表 B.2 监理工程师通知单

工程名称: 浙江弘安纸业有限公司分布式光伏发电项目

编号: KMJS-TZD-010

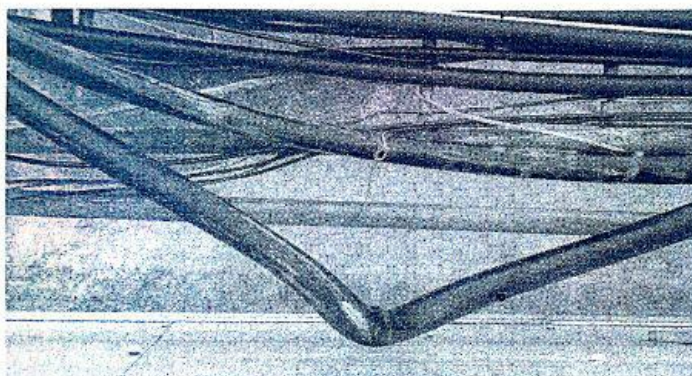
今(12月15日)我监理人员在巡视现场时发现施工人员在弘安纸业有限公司敷设3*300+1*150交流电缆时绝缘层破损(见图)存在安全隐患。现要求总包单位立即整改。

限 2 个工作日内回复
